PHILIPS SERVICE MAANDBLAD

BX 180 U – BX 182 U

Voeding van de toestellen BX 108 U en BX 182 U met resp. 127 V of 220 V

fig. 1

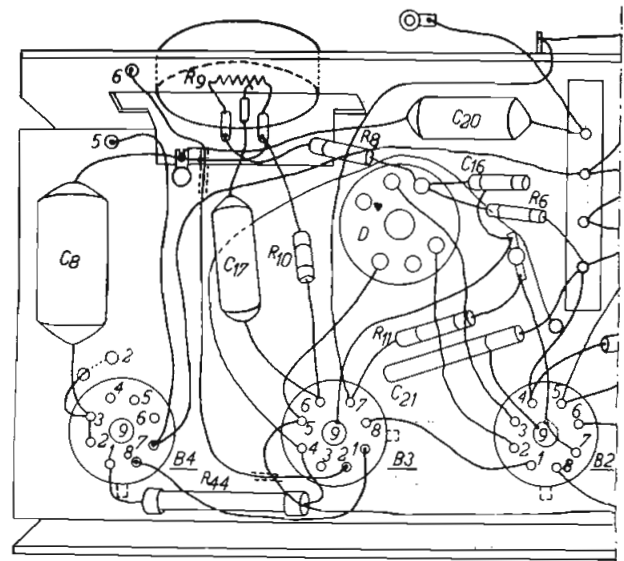
In nevenstaande figuren 1 en 2 is deze weerstand aangegeven als R44. Het codenummer ervan is 49 379 62.0.

3. Tussen contact 1 van buishouder B4 en contact 4 van buishouder B3 wordt R44 aangebracht (codenummer 49 379 62.0). Zie figuren 1 en 2.

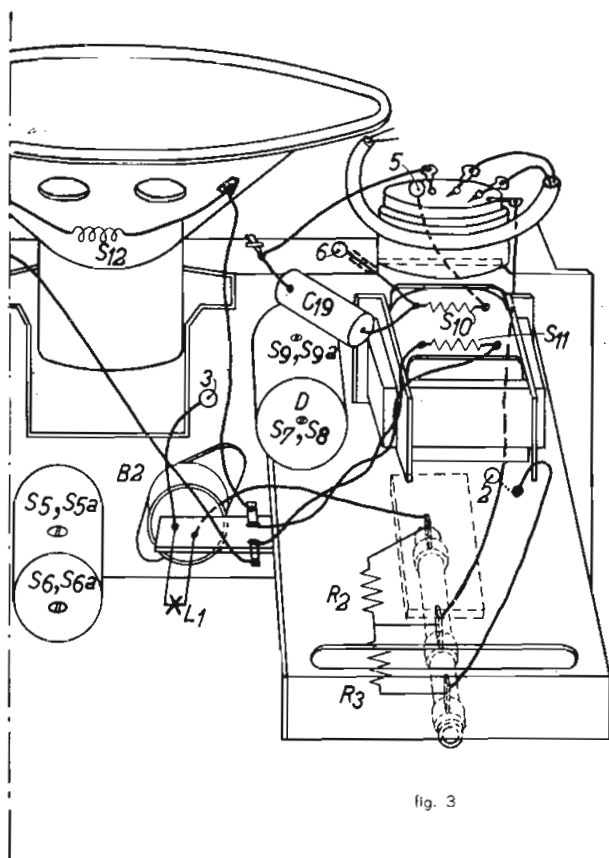
R2, wordt daarvan losgenomen en vervolgens verbonden met het einde van R2. Zie fig. 3.

6. De houder voor het schaalverlichtingslampje en contact 4 van buishouder B3 worden door een stuk enkeladerig snoer van ca. 250 mm verbonden, zie figuren 1 en 3.

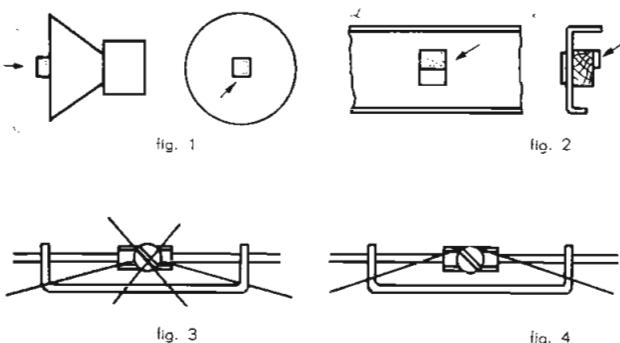
Het is bij bovengenoemde toestellen voorgekomen, dat bij een zeer sterke weergave van de lage tonen het luidsprekerdoek meetrilde. Dit veroorzaakte een hinderlijk bijgeluid. Het kan echter worden voorkomen, door een stukje vilt midden op de luidsprekerhoes te plakken. Dit is aangegeven in onderstaande figuur 1. Bij de toestellen BX 480 A en BX 485 V moet bovendien een stukje vilt op het houten blokje achter de merkspijker worden geplakt. Zie hiervoor fig. 2. Nog een mogelijkheid voor het optreden van een hinderlijk bijgeluid bestaat hierin, dat de wijzer vibreert. Dit wordt veroorzaakt, doordat deze niet voldoende tegen de schaal aandrukt. Er moet op worden gelet, dat de spaak, waarlangs de wijzer glijdt, niet te ver naar voren is gemonteerd. Is dit het geval, dan kan het worden verholpen door de bevestigingsbeugels iets terug te buigen. Ook behoort de snaar voor de wijzer aan de bovenzijde van de gekartelde schroef vastgezet te zijn, inplaats van aan de onderzijde

van deze schroef. In fig. 3 is de foutieve wijze en in fig. 4 is de juiste wijze van bevestiging aangegeven. Tot slot volgt een overzicht van de codenummers van de benodigde stukjes vilt.

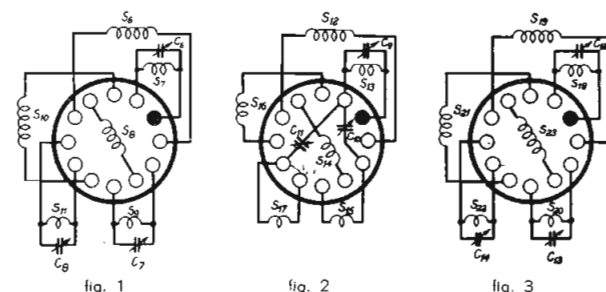
De hoogfrequent-spoelen van bovengenoemde apparaten zullen in de toekomst niet meer kunnen worden geleverd. Hieronder vindt u echter opgegeven, welke spoelen daarvoor in de plaats kunnen worden gebruikt. Indien de oscillatorspoel moet worden vervangen, moeten tevens de beide padding-condensatoren worden vernieuwd, aangezien anders de schaalaflezing niet meer klopt. Dit betreft de condensatoren C15 en C16. Het trimmen van de nieuwe spoelen geschiedt volgens de aanwijzingen van de service-documentatie.

Oud codenummer	Nieuw codenummer	Fig.
S 6			
S 7			
S 8			
S 9			
S 10	28 573 19.2	28 574 01.0	1
S 11			
C 6			
C 7			
C 8			
S 12			
S 13	28 573 01.1	28 574 02.0	2
S 14			
S 15

C15 en C16, waarde 20–275 pF, kunnen worden besteld onder codenummer 49 005 53.0 (groene stip).
